**Réalisation des ouvrages d'art et de l'intégration paysagère du contournement de BEYNAC**  
Routes départementales n°49,53 et 703

Emetteur :  	<p><b>ETUDE HYDRAULIQUE DU PROJET DE CONTOURNEMENT DE BEYNAC</b></p>
---	--

## 1 OBJET DE LA NOTE

- *Les cotes de crues centennales prises en compte ne sont pas celles du PPRI approuvé. (Pech: 66.52 NGF au lieu de 67.15 NGF et à Fayrac 68.93 NGF au lieu de 68.75 mNGF).*
- *En conséquence, un nouveau calcul doit être mené avec les valeurs réglementaires du PPRI et démontrer l'incidence du projet sur les niveaux des crues.*

Figure 8 : Profil en long PPRI et crue centennale calculée

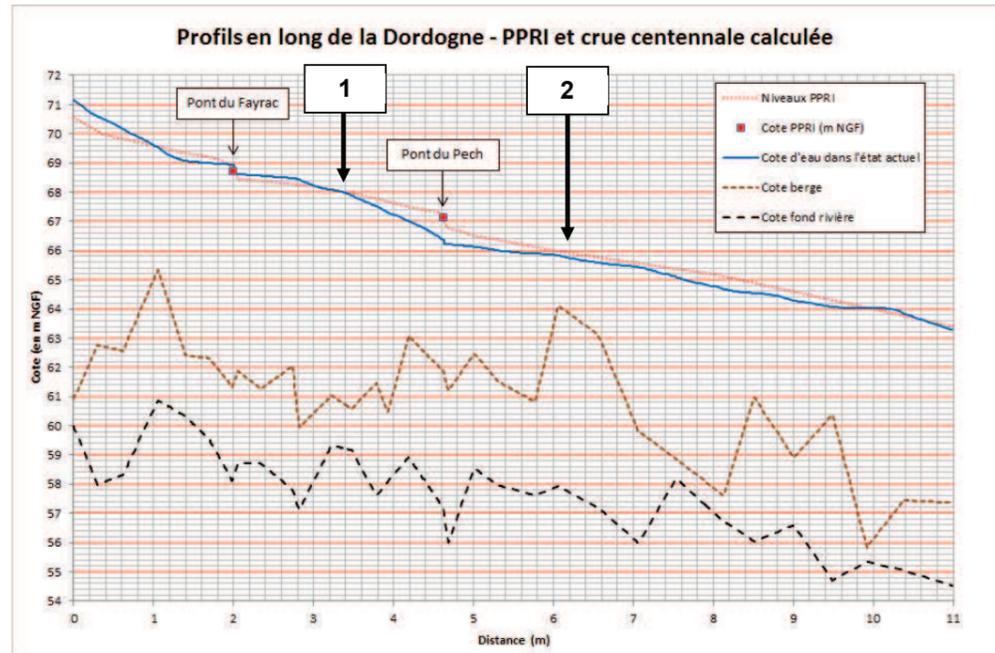
Bien que les lignes d'eau PPRI et calculée par hydratec soient très proches en amont (1) et en aval (2) du pont du Pech, le graphique montre bien la différence notable à ce pont entre calcul et PPRI.

Cette différence entre niveaux d'eau calculés et valeurs de cote de sécurité du PPRI, explique la demande faite à hydratec concernant la pertinence des valeurs calculées avec le modèle.

Après analyse, l'écart entre cotes du PPRI et cotes calculées, provient de la différence d'interprétations faites des données de la crue de 1944 disponibles au droit du pont du Pech.

- Ni le PPRI, ni le modèle ne prennent en compte les valeurs observées en 1944 au pont du Pech qui sont trop faibles puisqu'elles sont inférieures à celle relevée en aval (65.36 mNGF au pont, 65.44 mNGF en aval au droit du hameau des Gravières),

- De ce fait, le PPRI et le modèle doivent combler un manque de données au pont,
- Il semble que le PPRI a interpolé entre valeur amont et valeur aval en incluant la perte de charge supposée du pont,

- Tandis que le modèle construit et calé par hydratec a calculé une ligne d'eau beaucoup moins pentue que celle du PPRI dans le tronçon en aval du pont principalement du fait de la largeur importante de la vallée qui en permettant l'étalement de la crue réduit l'accroissement de niveau en cas d'accroissement de débit. Ce qui n'est pas le cas dans les portions de vallée plus étroites.

- De ce fait, ligne d'eau calculée avec le modèle et ligne d'eau construite par rehausse d'une interpolation ne prenant pas en compte cette particularité locale de la vallée, divergent.

Figure 9 : Extrait du levé des niveaux historiques (source annexe étude LCHF de 1988)

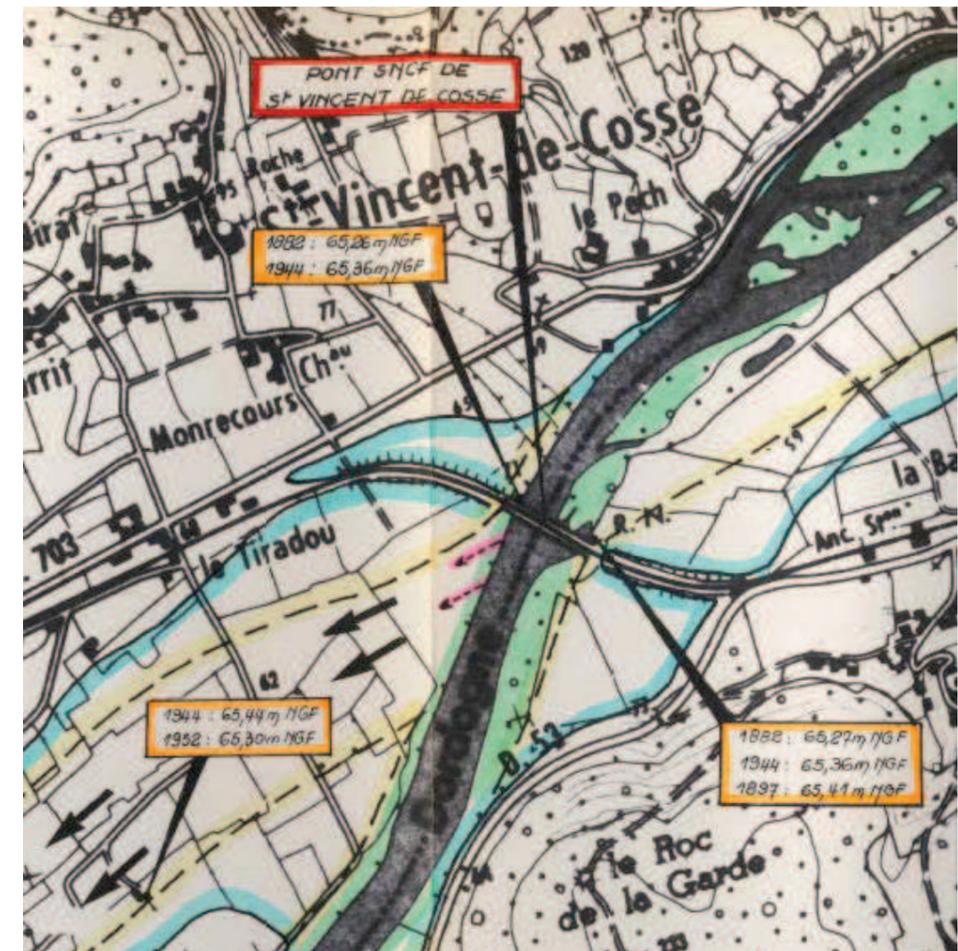
Le document du LCHF dont un extrait est donné ci-après (le document plus global est donné dans les pages suivantes) montre en effet une cote 1944 de 65.36 mNGF en rive droite et en rive gauche du pont du Pech.

En ce qui concerne hydratec, comme indiqué précédemment en remarque 2, les niveaux d'eau figurant dans le rapport LCHF ont été jugés anormalement bas par rapport aux niveaux voisins et, de ce fait, exclus des données de calage à retrouver par le modèle.

Nous ne savons pas quelles hypothèses ont été faites lors de l'établissement des cotes de référence du PPRI, mais le problème rencontré par hydratec avec ces valeurs lors du calage, a dû également se poser lors de la réalisation du PPRI puisque la valeur de 67.15 mNGF est 1.79 m au-dessus de celle de 1944.

Figure 15 : Implantation de l'enjeu analysé

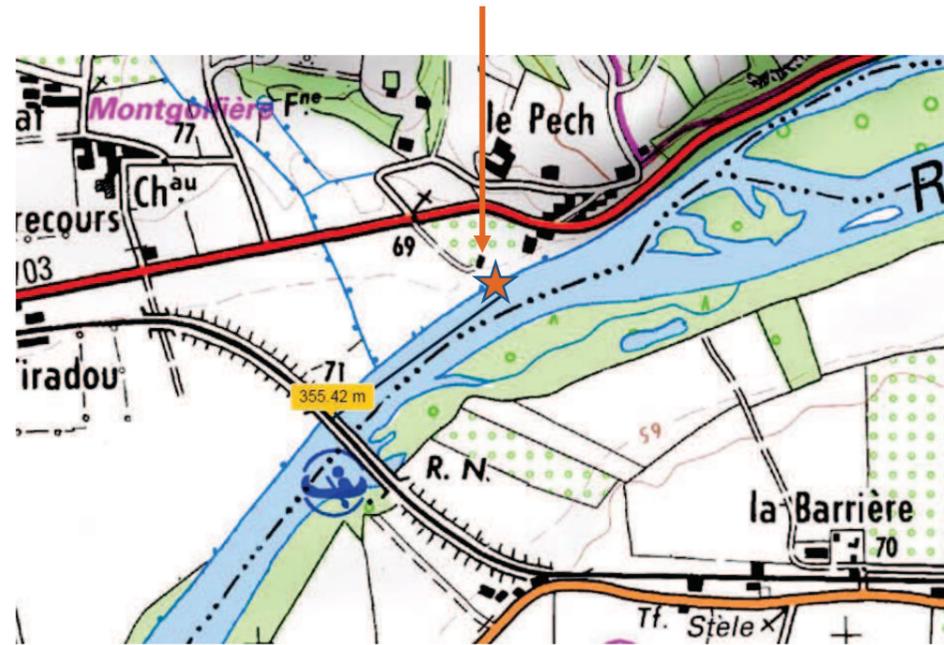
- Sur la base de la cote PPRI, avant aménagement, est-ce que la maison est inondée ?
- Sur la base de la cote PPRI, quel est l'impact des futurs aménagements en termes de niveau d'eau au droit de cette maison ?

Avec une cote de seuil de 66,76 mNGF inférieure de **0.13 m** au niveau calculé pour la crue centennale de 66,889 m NGF dans l'état initial et inférieure de **0.15 m** à la cote de crue centennale calculée de 66,912 mNGF dans la situation aménagée, l'enjeu apparaît inondé aussi bien dans la situation actuelle que dans la situation future.

La rehausse de niveau d'eau générée par les aménagements est de 2 cm. L'enjeu touché est en aléa faible avec une inondation décimétrique dans la situation actuelle, avec une rehausse de 2cm, il reste en aléa faible dans la situation future.
